改善箇所説明図

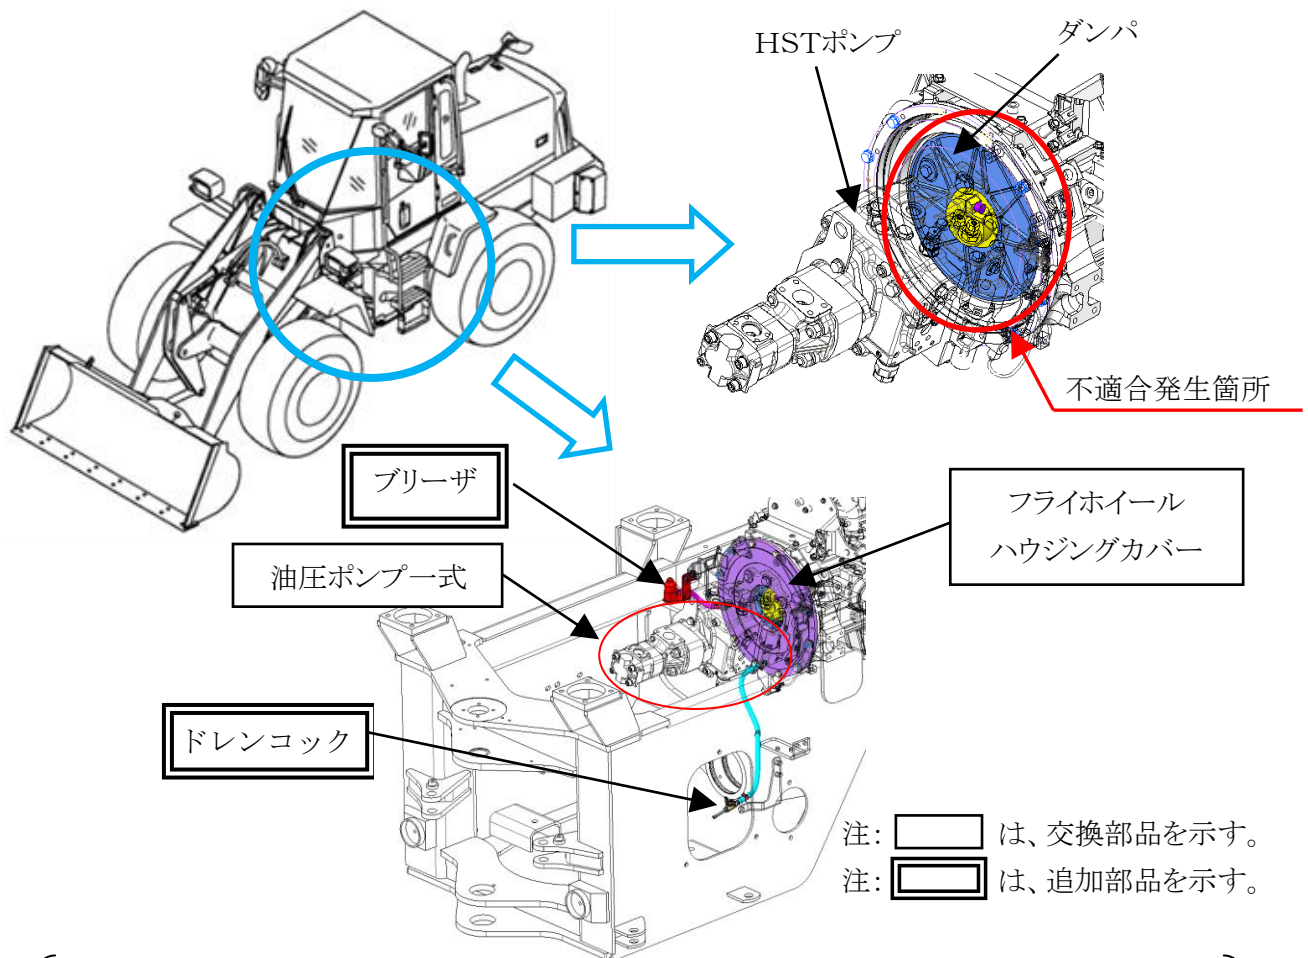
ショベル・ローダの静油圧式無段変速機（以下、「HST」という。）において、油圧ポンプのオイルシールの構造が不適切なため、始動直後ポンプ内圧が高くなり当該シールが変形することがある。そのため、シールが摩耗することでシール性が損なわれ、オイルがフライホイールハウジングに漏れ出し、そのままの状態で使用を続けると、漏れ出したオイルがフライホイールハウジング内でオイルの温度が高くなり、最悪の場合、フライホイールダンパが溶損し、走行不能となるおそれがある。

全車両製作年月日を確認し、以下のいずれかの改善を行う。

- ①対策品のオイルシールが組み込まれた油圧ポンプ式に交換し、さらにフライホイールハウジングカバーを交換してブリーザとドレンコックを追加するとともに、ドレンコック追加による定期点検事項を取扱い説明書に追加する。また、フライホイールハウジング内にオイル漏れがあった場合は、フライホイールダンパを新品と交換する。
- ②フライホイールハウジングカバーを交換してブリーザとドレンコックを追加するとともに、ドレンコック追加による定期点検事項を取扱い説明書に追加する。
- ③ドレンコック追加による定期点検事項を取扱い説明書に追加する。

識別: HSTポンプのシリアルナンバープレート周りに白色ペイントを塗布する。
